女川原子力発電所第2号機 工事計画審査資料	
資料番号	02-補-E-19-0600-40-1_改2
提出年月日	2021年9月24日

補足-600-40-1 機器・配管系の設備の既工認からの構造変更について

残留熱除去系熱交換器

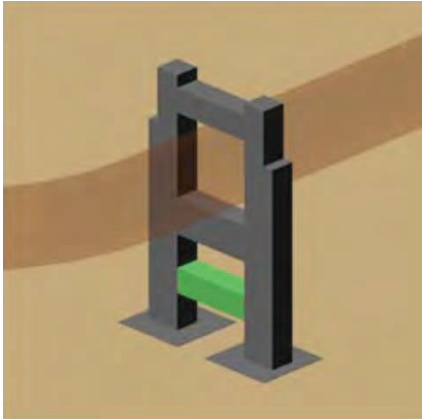
変 更 前	変 更 後	備 考
 <p>SS400 基礎ボルト</p>	 <p>SNB7</p>	<p>耐震補強を目的とした、基礎ボルト材質のSS400 から SNB7 への変更。</p>

原子炉格納容器調気系配管

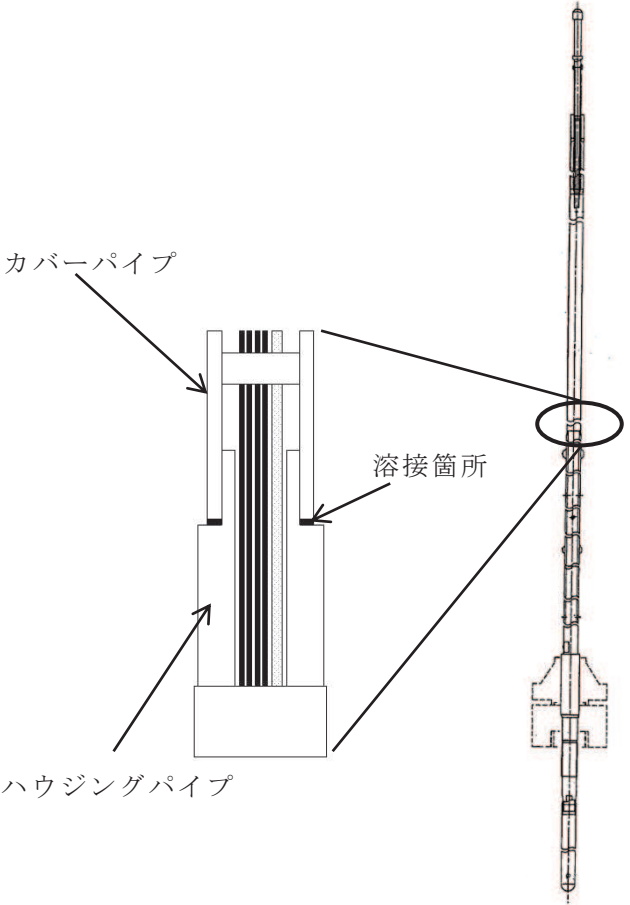
変 更 前	変 更 後	備 考
 <p>600A STD (9.5mm) SM41</p>	 <p>600A Sch.80 SM400へ変更</p>	<p>耐震補強を目的とした、配管本体の一部肉厚変更のための取替。</p>

出力領域モニタ

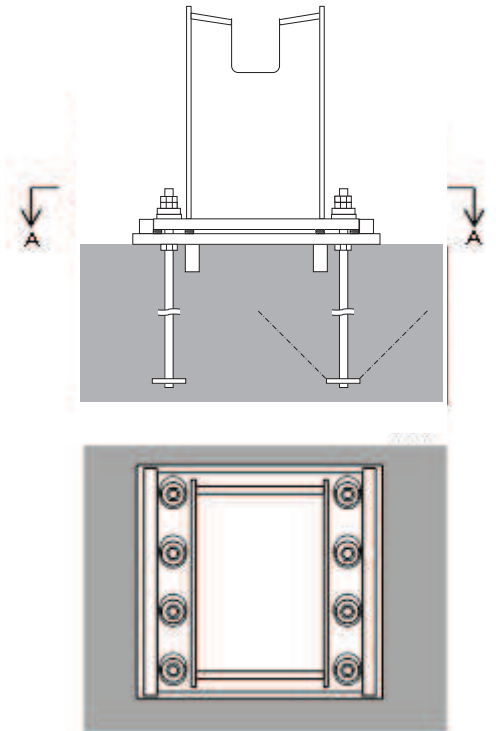
変更前	変更後	備考
 <p>カバーパイプ</p> <p>ハウジングパイプ</p> <p>溶接箇所</p>	 <p>カバーパイプ</p> <p>アダプタ</p> <p>ハウジングパイプ</p> <p>溶接箇所</p>	<p>耐震補強を目的とした、溶接部の構造変更及び位置の変更。          (アダプタを組み込むことで継手効率を向上)</p>

ベント管，ベントヘッド及びダウンカマ

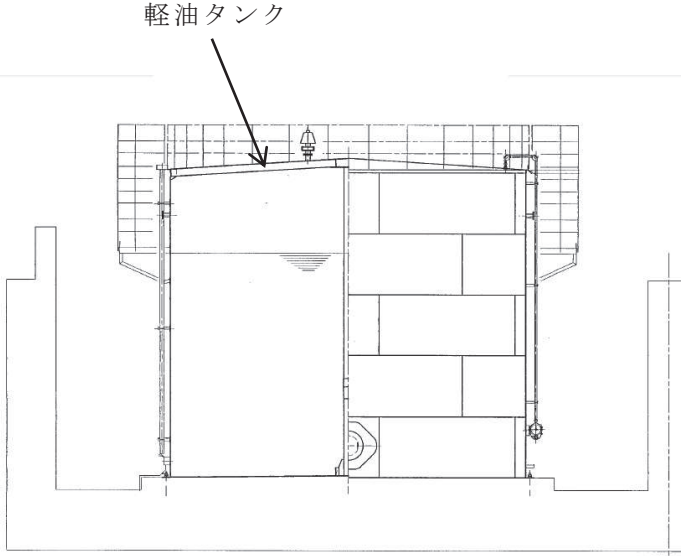
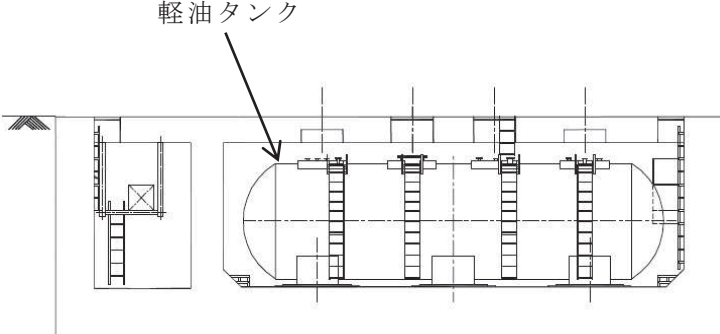
構造変更内容	備考
 <p data-bbox="488 1206 972 1270"><u>ベントヘッド及びダウンカマの補強構造</u> (ベント系設備を外側から見た構造)</p> <p data-bbox="1384 1209 1599 1238"><u>ベント管部分詳細</u></p> <p data-bbox="1505 1334 1688 1366">■: 補強箇所</p>	<p data-bbox="1742 322 2024 456">耐震補強を目的とした，支持構造物の追設。</p> <p data-bbox="1742 475 2047 820">(詳細は「補足-600-40-40 原子炉格納容器ベント系設備の地震応答解析モデルの精緻化等に関する補足説明資料」参照)</p>

軽油タンク

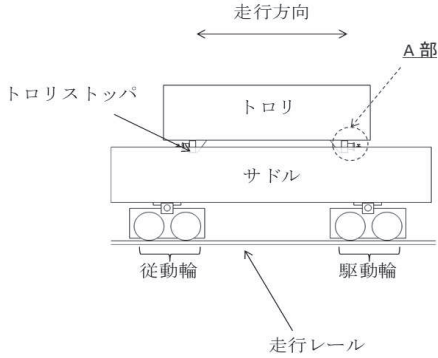
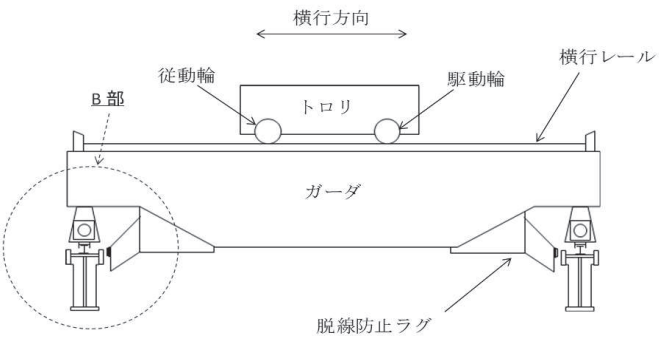
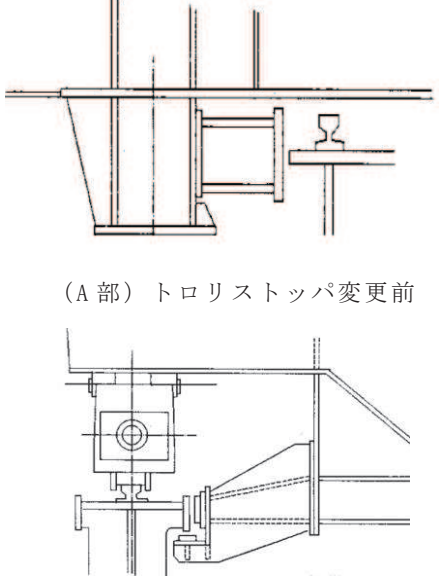
変 更 前	変 更 後	備 考
		<p>飛来物対策として、軽油タンクの地下貯蔵式への構造変更。</p>

125V 蓄電池 2A 及び 2B

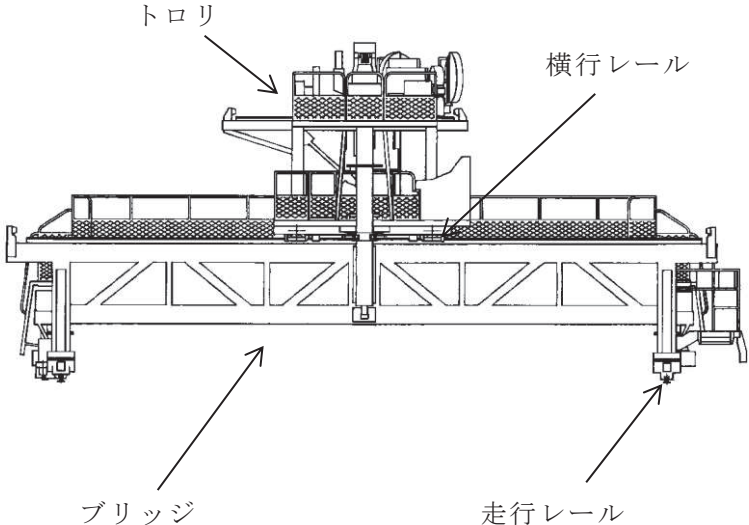
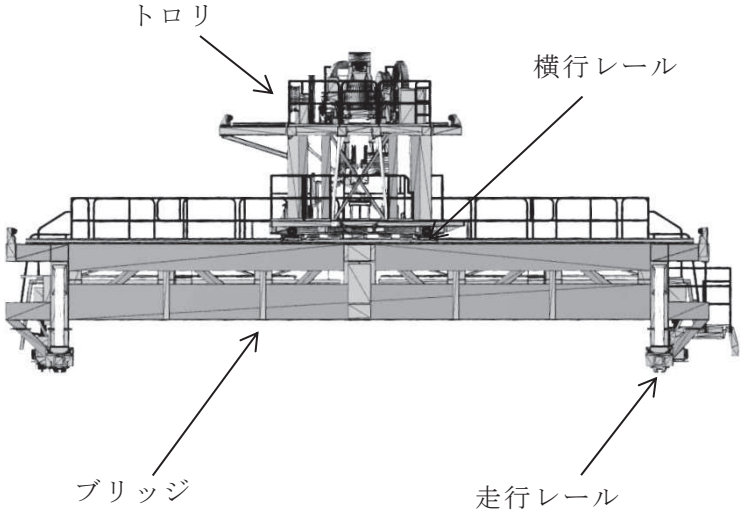
変 更 前	変 更 後	備 考
		<p>蓄電池の形式変更に伴う蓄電池架台の変更。                  (密閉形クラッド式据置蓄電池→制御弁式据置鉛蓄電池)</p>
